電源開発株式会社  
大間原子力発電所

津波の検討

—津波来襲時の砂による取水設備への影響—

平成17年1月  
原子力発電安全審査課

図-5(1) 砂移動の検討結果 (チリ沖)

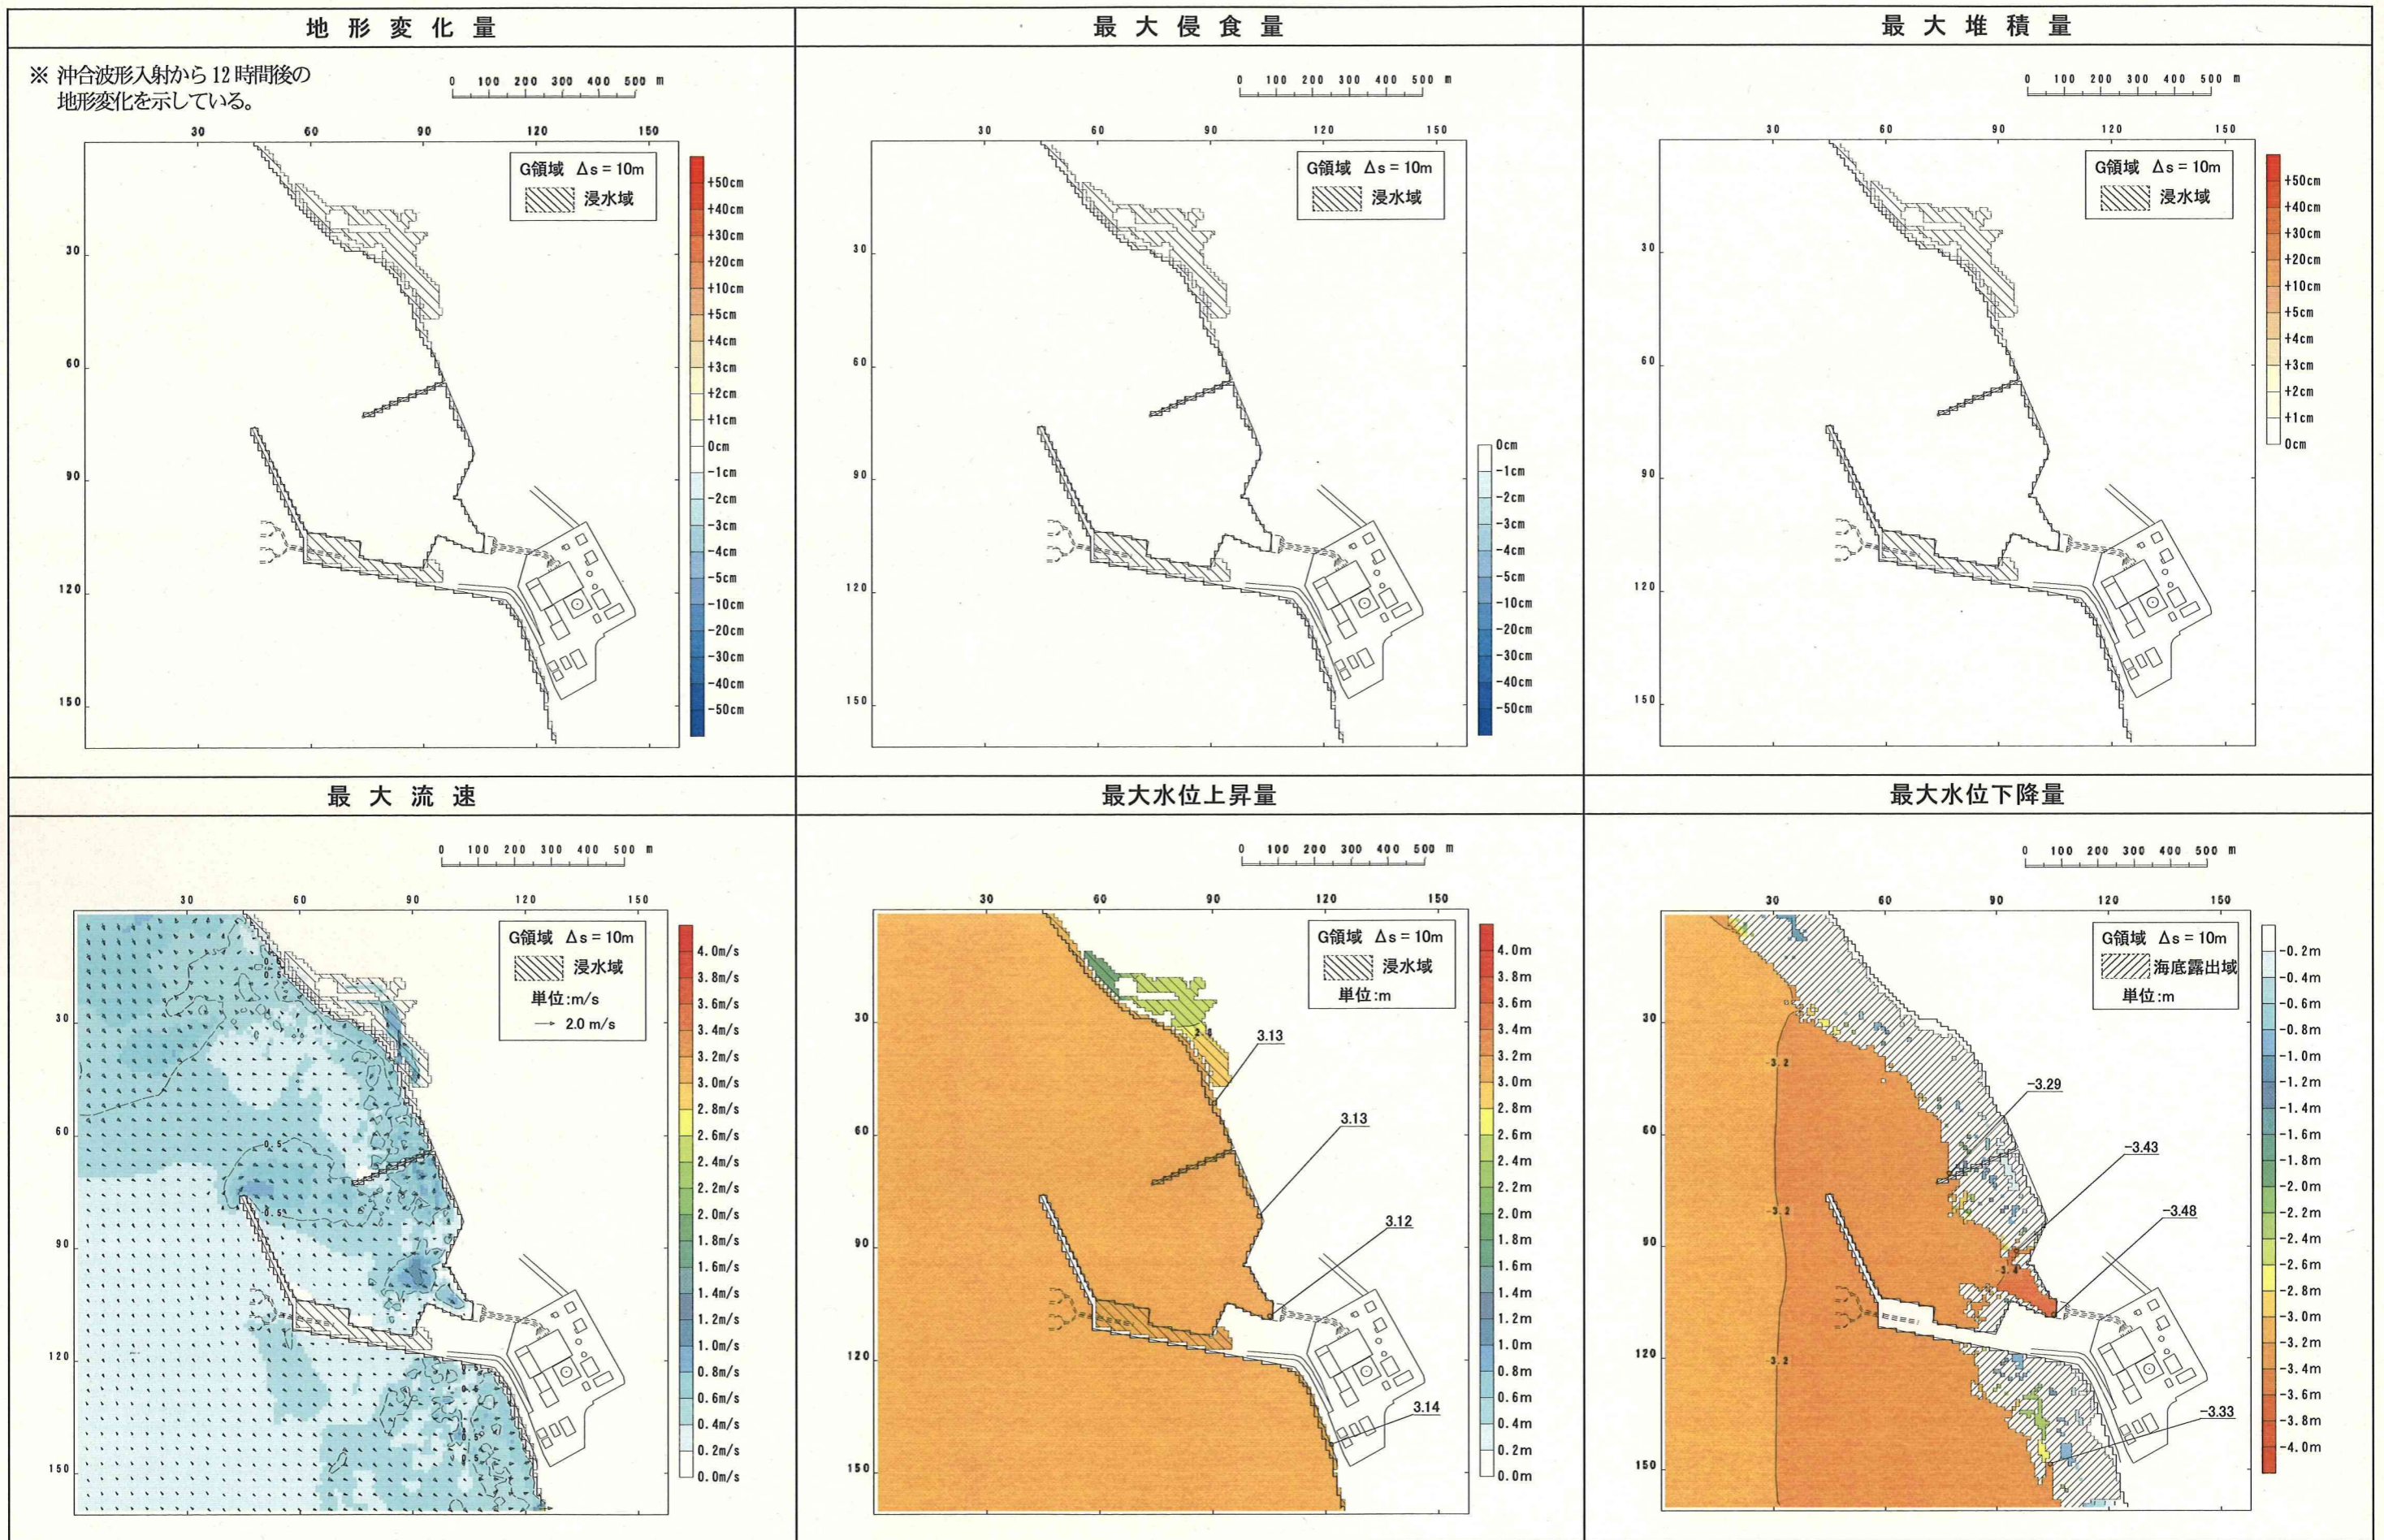
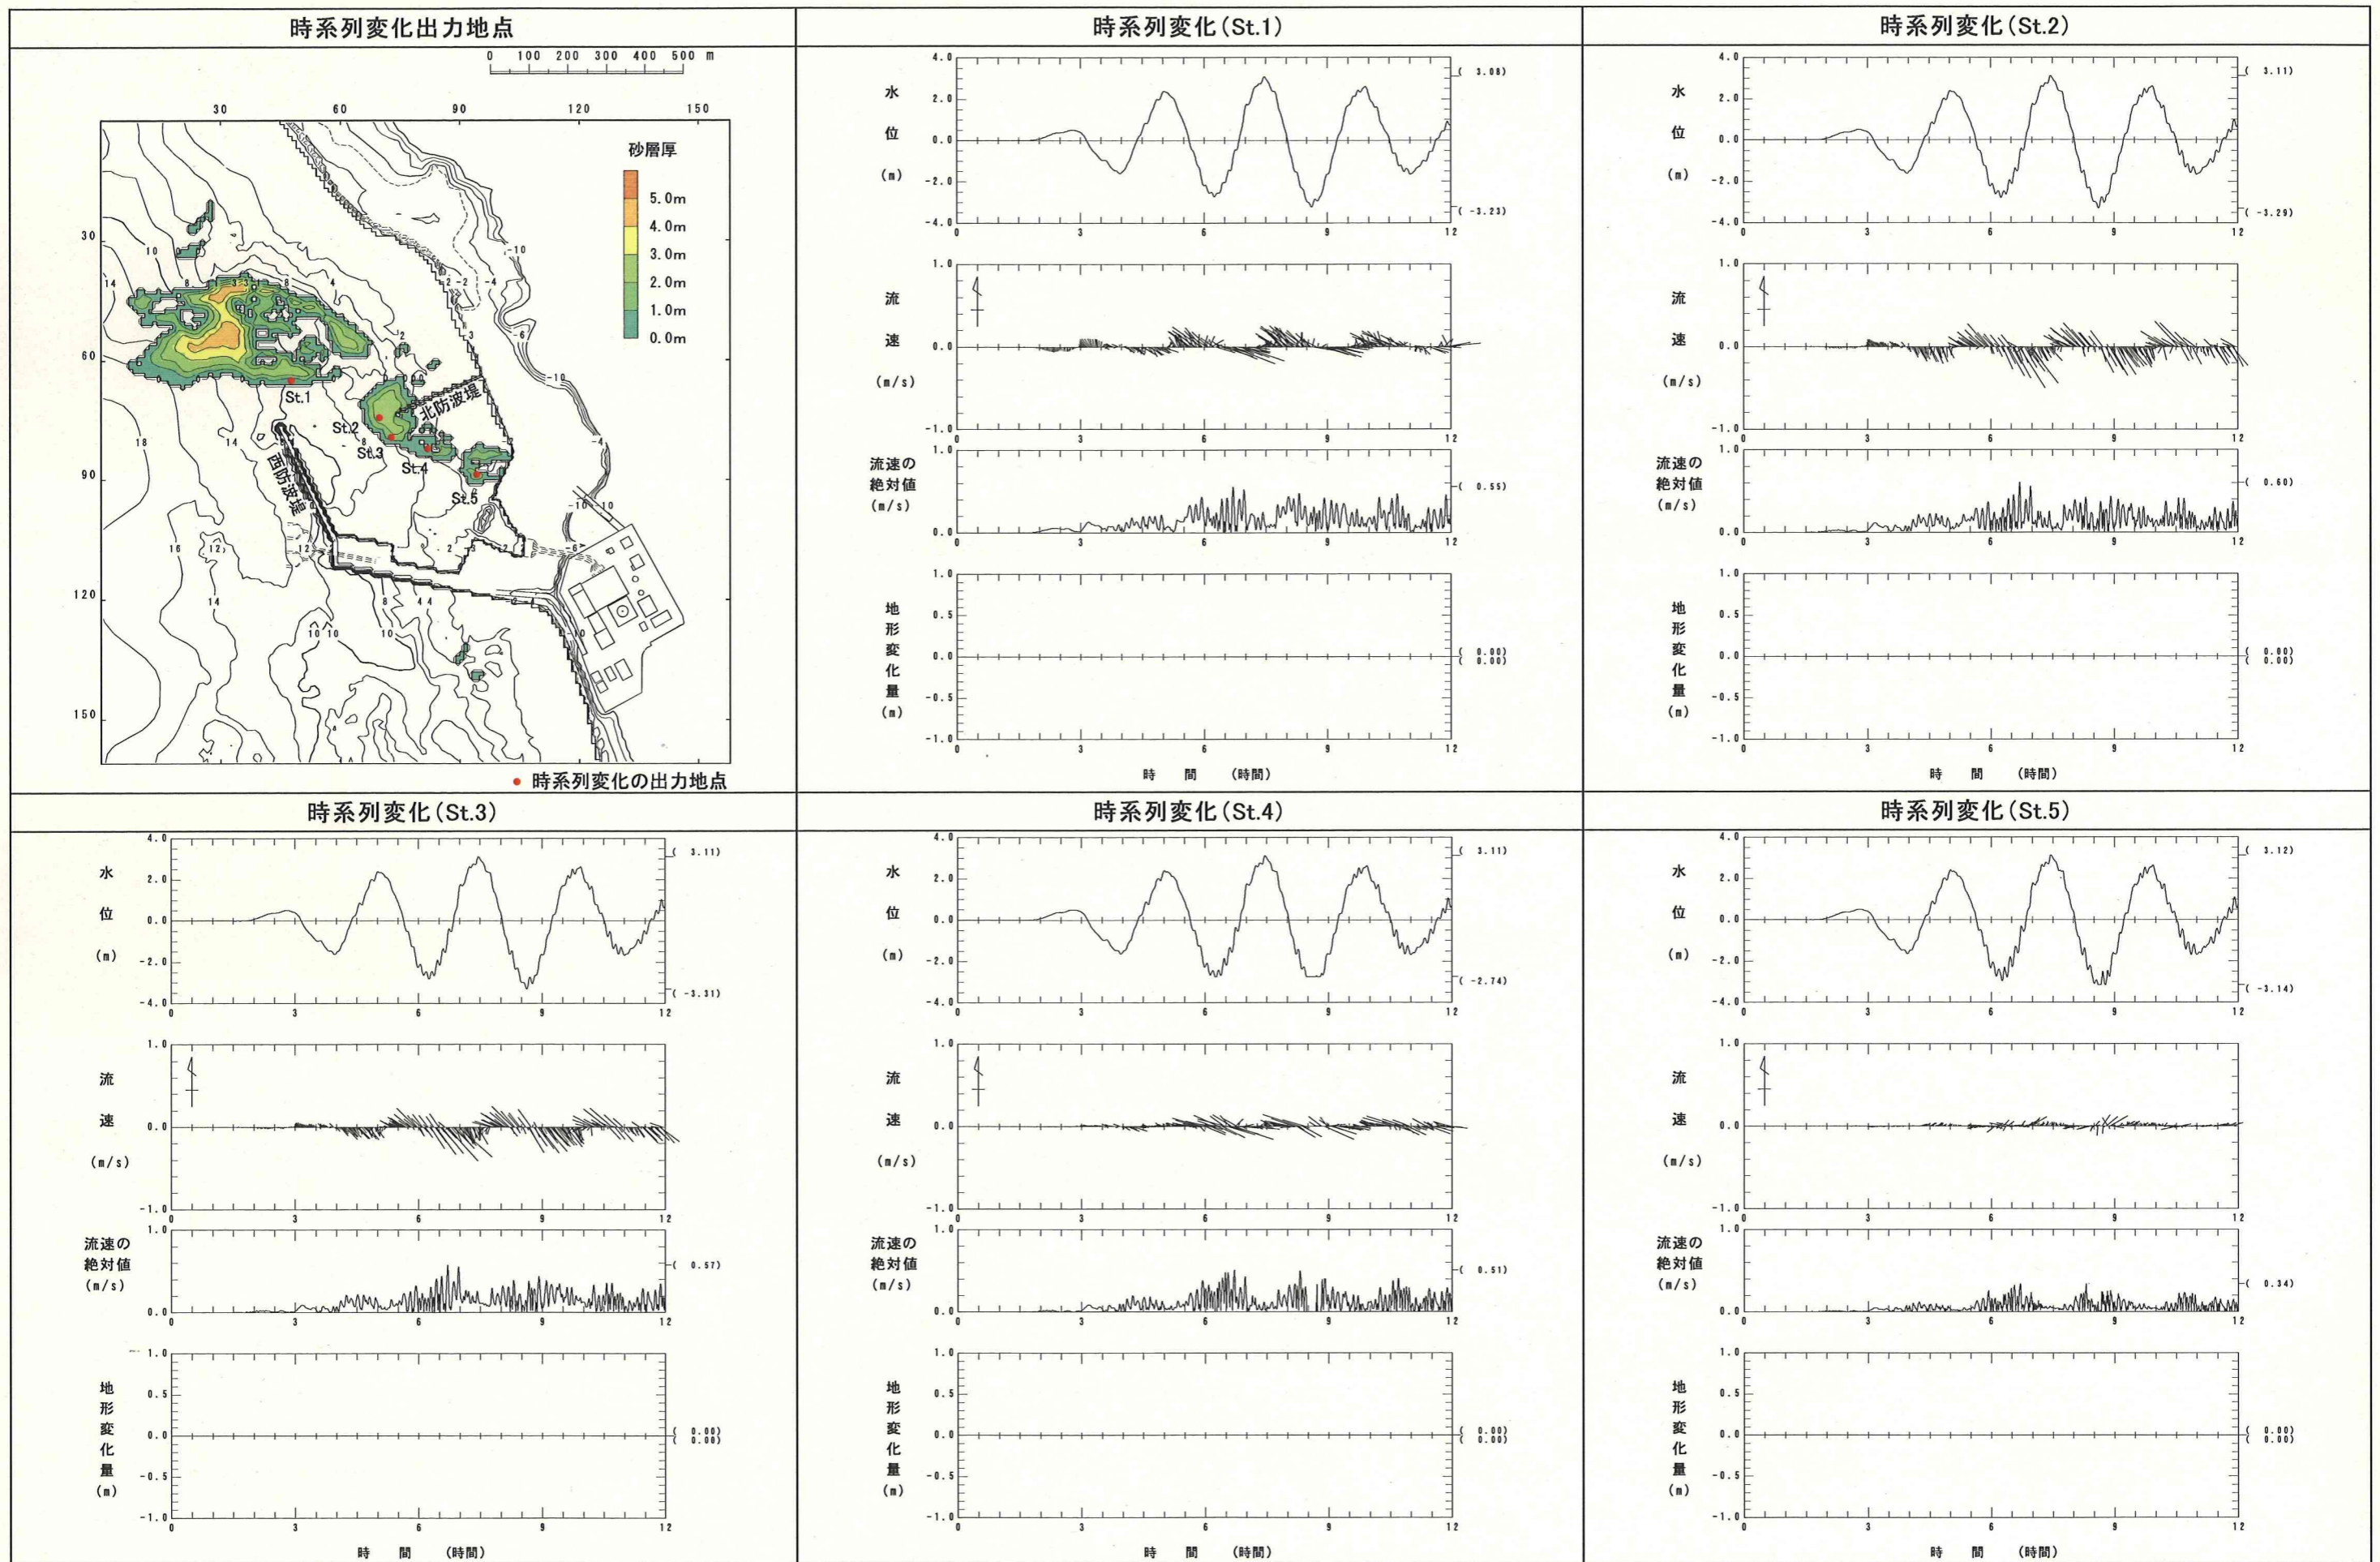
この結果より, チリ沖に想定される地震に伴う津波では, 水位変動は大きく周期が140~150分程度と長いものの港湾内での最大流速が1.0m/s程度と小さいため, 港湾内においてはほとんど砂の侵食・堆積が認められず, 取水口及び取水口付近においても砂の侵食・堆積は認められないとしている。

図-6 取水設備概要図

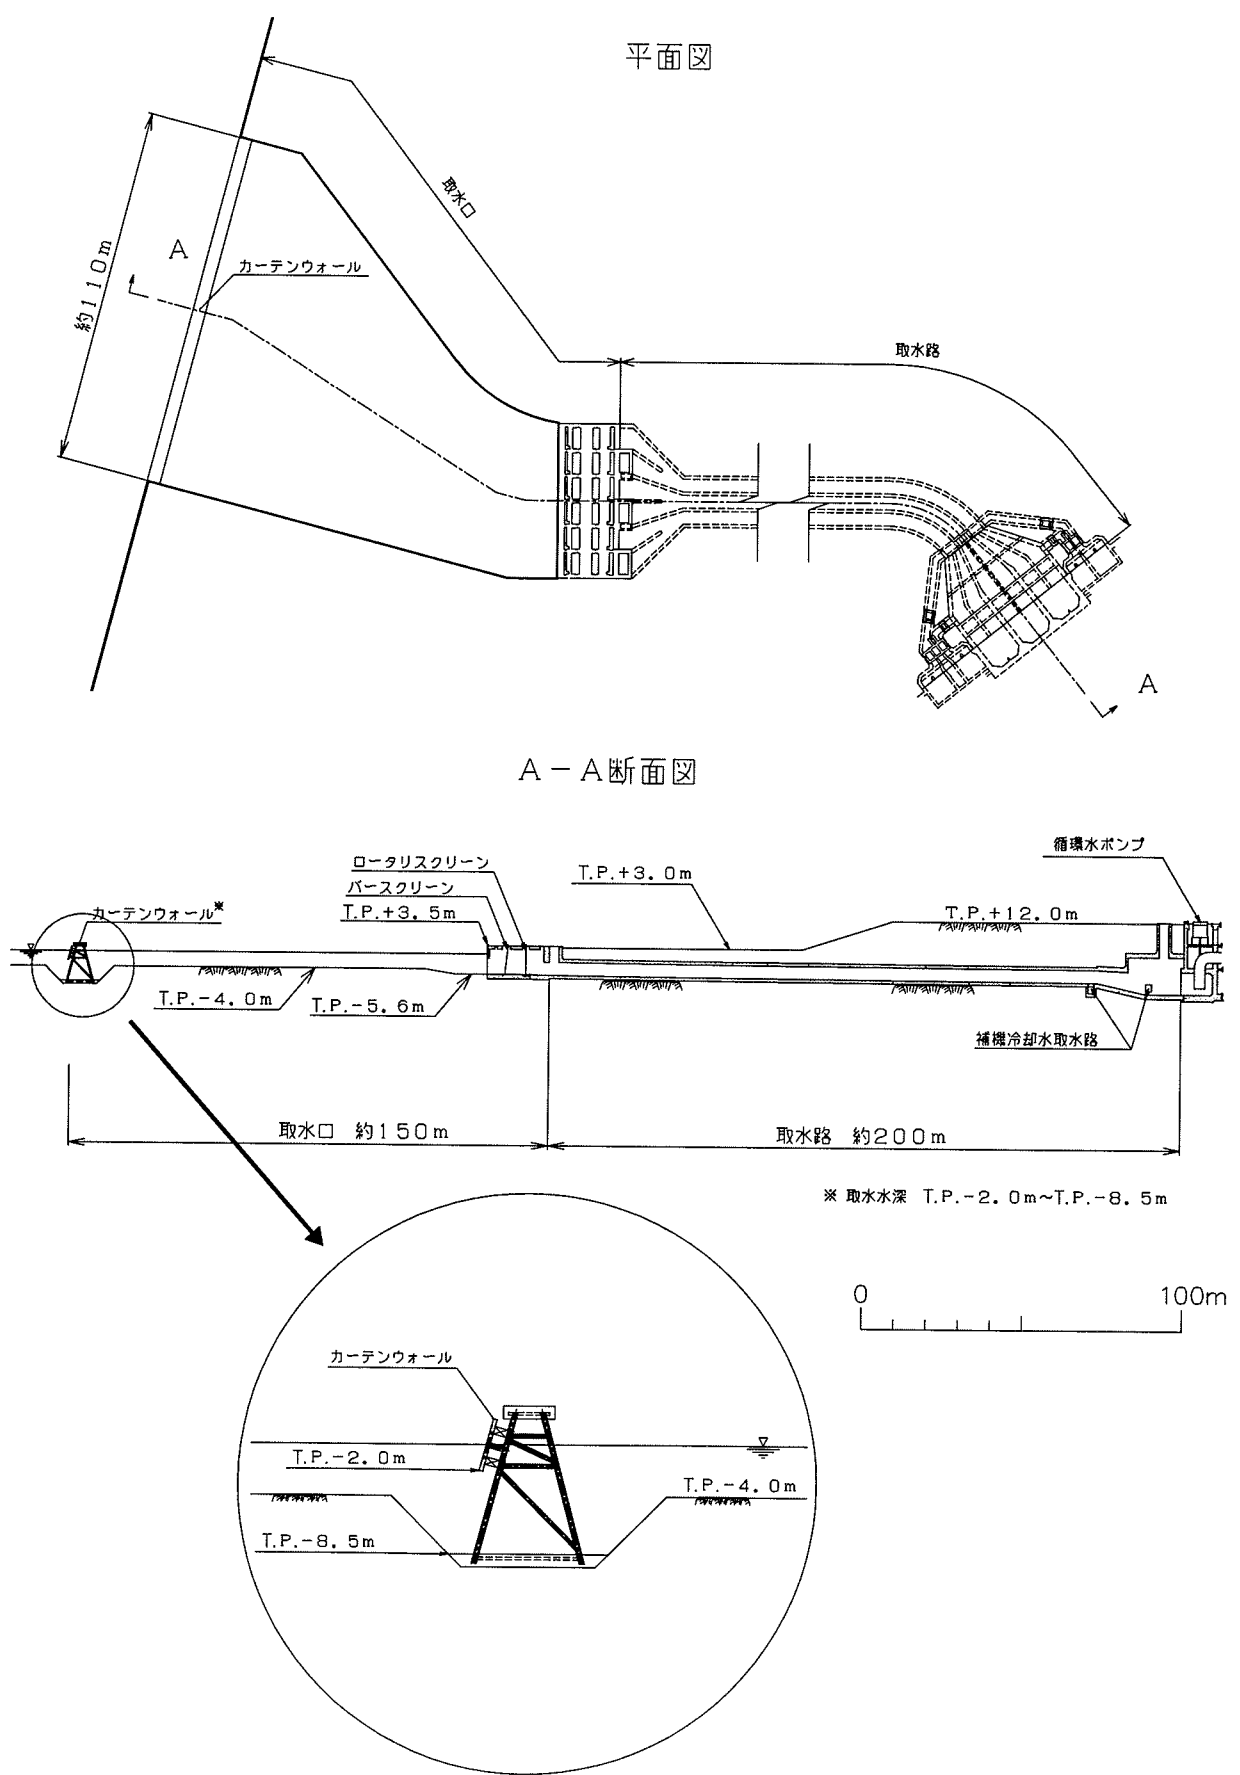
なお、図-6 に示すとおり、取水口カーテンウォール部に深さ約 4.5m、容量約 5,400m<sup>3</sup>の掘込部を設け、砂を堆積させることにより、取水設備に入る砂を抑制するとしている。
